## Krav på åtgärder angående enskild avloppsanläggning på fastigheten MUNKA TÅGARP 7:11, Tomelilla kommun

## Krav på åtgärder angående enskild avloppsanläggning på fastigheten MUNKA TÅGARP 7:10, Tomelilla kommun

## Tillägg till "Uppgifter om enskilt avlopp" avseende Munka Tågarp 7:10

## Svar på er skrivelse daterad 2020-03-23 för, MUNKA TÅGARP 7:11, Tomelilla kommun

**Situationsplan för vår avloppsanläggning** - skiss med tomtgränser, byggnader, vägar, avloppsanläggning med alla delar, dricksvattenbrunn (även grannars), vart ert avloppsvatten rinner efter anläggningen, samt eventuell kompletterande information.

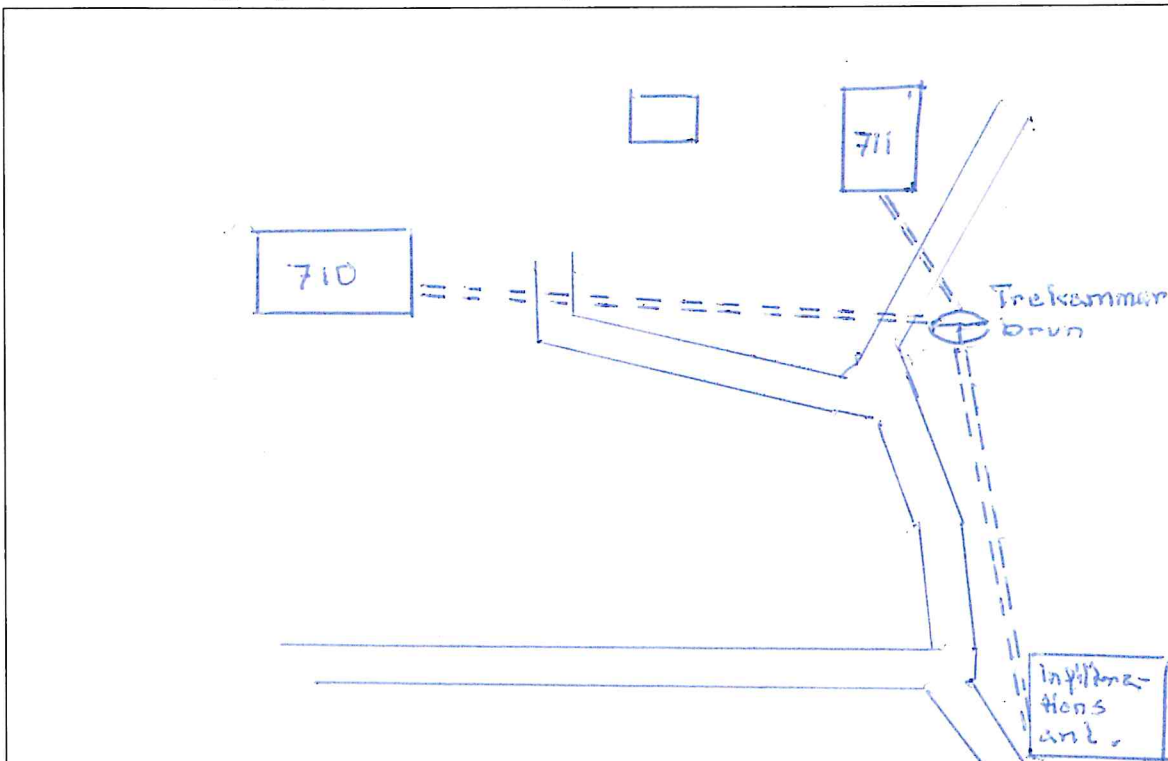
Fastigheten Munka Tågarp 7:10 är tillsammans med Munka Tågarp 7:11 anslutna till en godkänd infiltrationsanläggning (se situationsplan). Denna anlades för ca 20 år sedan (runt 2020) av Godset Munka Tågarp, ( Munka Tågarp 9:4 och Munka Tågarp 9:2, vet ej vilket). Godset som anlade detta hade tillstånd från myndigheter (kommun, länsstyrelse) och en Hälsovårdsinspektör (?) var ute och besiktigade och godkände infiltrationsanläggningen. Så, alla tillstånd etc för anläggning fanns då den anlades. Eftersom detta genomfördes av Godset har jag eller 7:11 inga papper på detta utan detta bör stå på Godset ( Munka Tågarp 9:4 och Munka Tågarp 9:2, vet ej vilket) . Infiltrationsanläggningen är vad jag förstår en relativt stor infiltrationsanläggning belägen på en åker ägd av Godset ca 200 m från 7:10 och 7:11 trekammarbrun.

Fastigheten Munka Tågarp 7:10 är tillsammans med Munka Tågarp 7:11 anslutna till en godkänd infiltrationsanläggning (se situationsplan). Denna anlades för ca 20 år sedan (runt 2020) av Godset Munka Tågarp, ( Munka Tågarp 9:4 och Munka Tågarp 9:2, vet ej vilket). Godset som anlade detta hade tillstånd från myndigheter (kommun, länsstyrelse) och en Hälsovårdsinspektör (?) var ute och besiktigade och godkände infiltrationsanläggningen. Så, alla tillstånd etc för anläggning fanns då den anlades. Eftersom detta genomfördes av Godset har jag eller 7:11 inga papper på detta utan detta bör stå på Godset ( Munka Tågarp 9:4 och Munka Tågarp 9:2, vet ej vilket) . Infiltrationsanläggningen är vad jag förstår en relativt stor infiltrationsanläggning belägen på en åker ägd av Godset ca 200 m från 7:10 och 7:11 trekammarbrun.

Utifrån de uppgifter Ni har skickat in och som entreprenören minimaskin AB har uppgett görs dock bedömningen att det finns en infiltration efter trekammarbrunnen. Rådbrevet anses därmed motbevisat och Ni behöver därför inte skicka in en ny ansökan/anmälan.

**Situationsplan för vår avloppsanläggning** - skiss med tomtgränser, byggnader, vägar, avloppsanläggning med alla delar, dricksvattenbrunn (även grannars), vart ert avloppsvatten rinner efter anläggningen, samt eventuell kompletterande information.

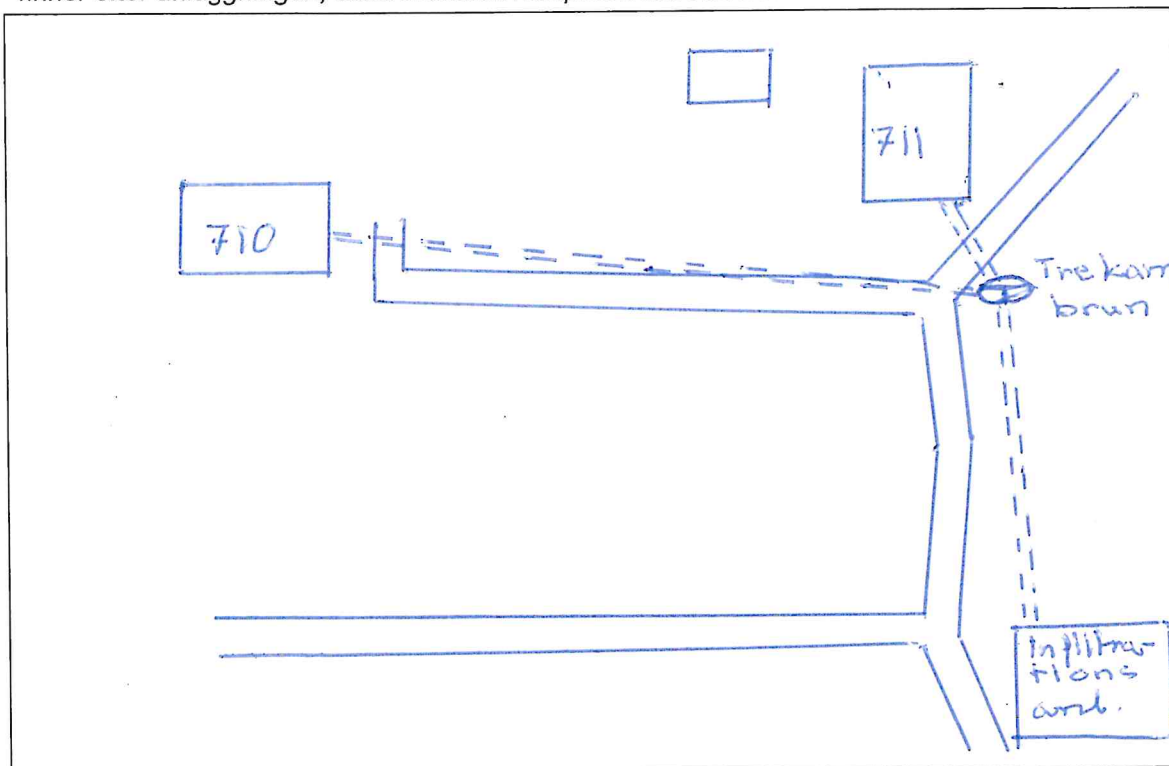
Fastigheten Munka Tågarp 7:11 är tillsammans med Munka Tågarp 7:10 anslutna till en godkänd infiltrationsanläggning (se situationsplan). Denna anlades för ca 20 år sedan (runt 2020) av Godset Munka Tågarp, ( Munka Tågarp 9:4 och Munka Tågarp 9:2, vet ej vilket). Godset som anlade detta hade tillstånd från myndigheter (kommun, länsstyrelse) och en Hälsovårdsinspektör (?) var ute och besiktigade och godkände infiltrationsanläggningen. Så, alla tillstånd etc för anläggning fanns då den anlades. Eftersom detta genomfördes av Godset har jag eller 7:10 inga papper på detta utan detta bör stå registrerat på Godset ( Munka Tågarp 9:4 och Munka Tågarp 9:2, vet ej vilket) .

Fastigheten Munka Tågarp 7:11 är tillsammans med Munka Tågarp 7:10 anslutna till en godkänd infiltrationsanläggning (se situationsplan). Denna anlades för ca 20 år sedan (runt 2020) av Godset Munka Tågarp, ( Munka Tågarp 9:4 och Munka Tågarp 9:2, vet ej vilket). Godset som anlade detta hade tillstånd från myndigheter (kommun, länsstyrelse) och en Hälsovårdsinspektör (?) var ute och besiktigade och godkände infiltrationsanläggningen. Så, alla tillstånd etc för anläggning fanns då den anlades. Eftersom detta genomfördes av Godset har jag eller 7:10 inga papper på detta utan detta bör stå registrerat på Godset ( Munka Tågarp 9:4 och Munka Tågarp 9:2, vet ej vilket) . Infiltrationsanläggningen är vad jag förstår en relativt stor infiltrationsanläggning belägen på en åker ägd av Godset ca 200 m från 7:11 och 7:10 trekammarbrun.

Utifrån de uppgifter Ni har skickat in och som entreprenören minimaskin AB har uppgett görs dock bedömningen att det finns en infiltration efter trekammarbrunnen. Rådbrevet anses därmed motbevisat och Ni behöver därför inte skicka in en ny ansökan/anmälan.
